Modulo per la presentazione delle osservazioni per i piani/programmi/progetti sottoposti a procedimenti di valutazione ambientale di competenza statale

ID: 11161 Impianto per la produzione di energia elettrica da fonte eolica ubicato nei comuni di Sassoferrato (AN) e Fabriano (AN), denominato "Monte Miesola", di potenza complessiva pari a 47,6 MW

TESTO DELL' OSSERVAZIONE

Fig. 1 Bene culturale “Chiesa e Casa parrocchiale di Casalvento” e aerogeneratori

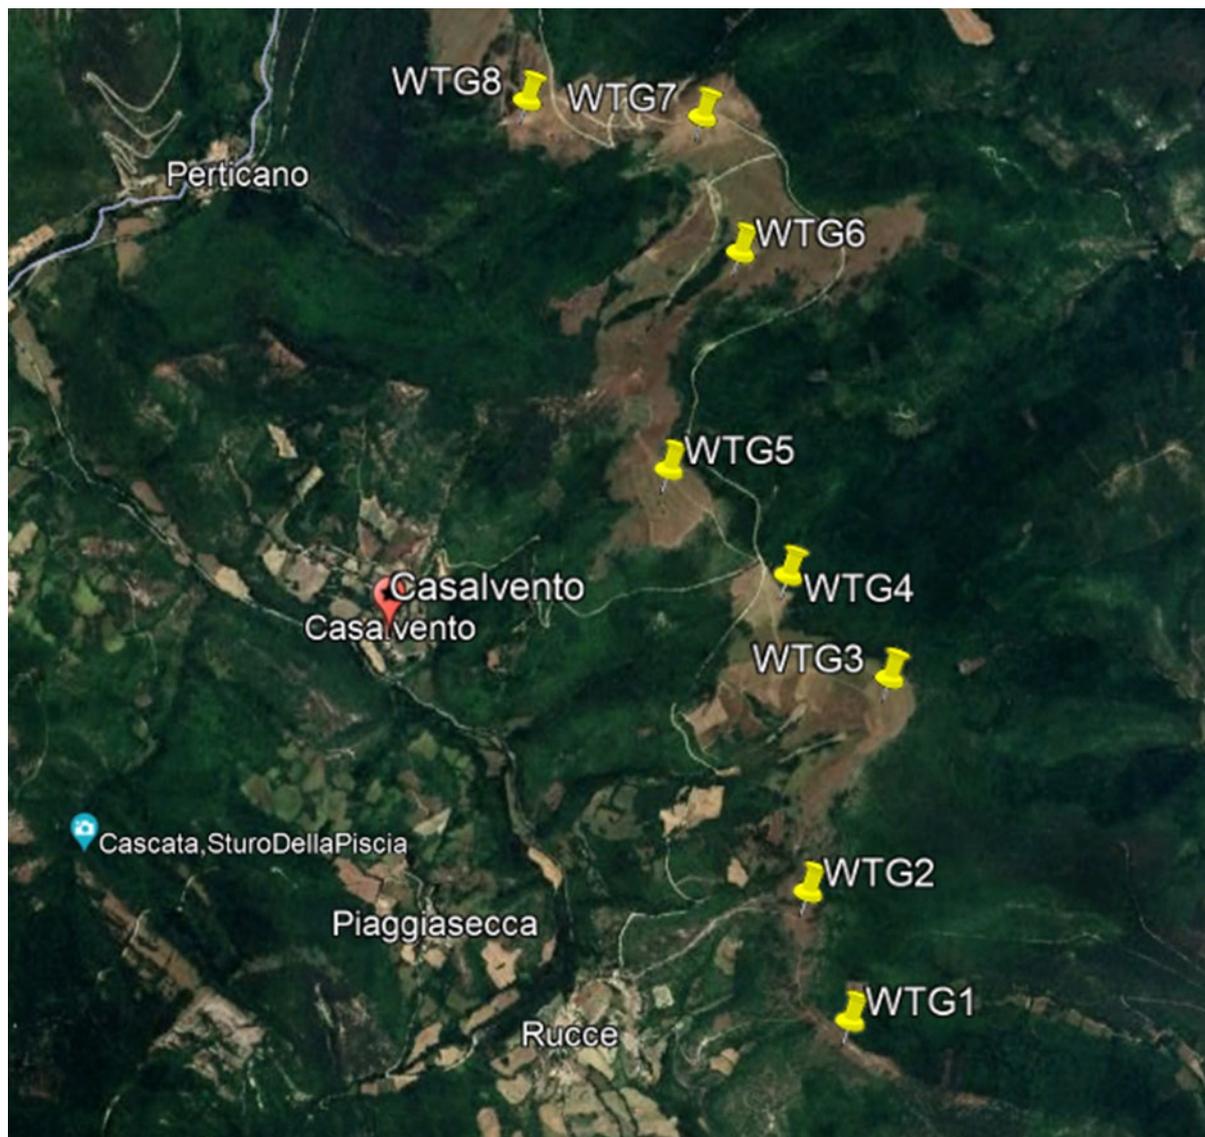
Proprio dal sito “Vincoli in rete” del MIC è possibile verificare la presenza fasce di rispetto determinate da beni culturali all'interno delle quali ricadono tutti gli aerogeneratori in progetto, come

risulta dalla cartografia seguente (Fig. 1) e unita tabella (elaborazioni a cura degli Amici della Terra onlus), riferita a titolo esemplificativo ad uno dei principali beni culturali presenti.

AEROGENERATORE	WTG1	WTG2	WTG3	WTG4	WTG5	WTG6	WTG7	WTG8
DISTANZA IN KM	2,135	1,738	1,726	1,351	1,049	1,747	2,069	1.900

Sia la Relazione paesaggistica che lo Studio di Impatto Ambientale (elaborato R-0210), non affrontano tale aspetto progettuale che, per il suo valore escludente, avrebbe dovuto comportare una decisione di improcedibilità dell’istanza, in quanto l’impianto non ricadrebbe in zona idonea, disattendendo così la norma del comma 1 dello stesso articolo 20 in base alla quale tutti i progetti di rinnovabili attuativi del PNIEC debbono essere realizzati esclusivamente all’interno delle aree idonee e non altrove.
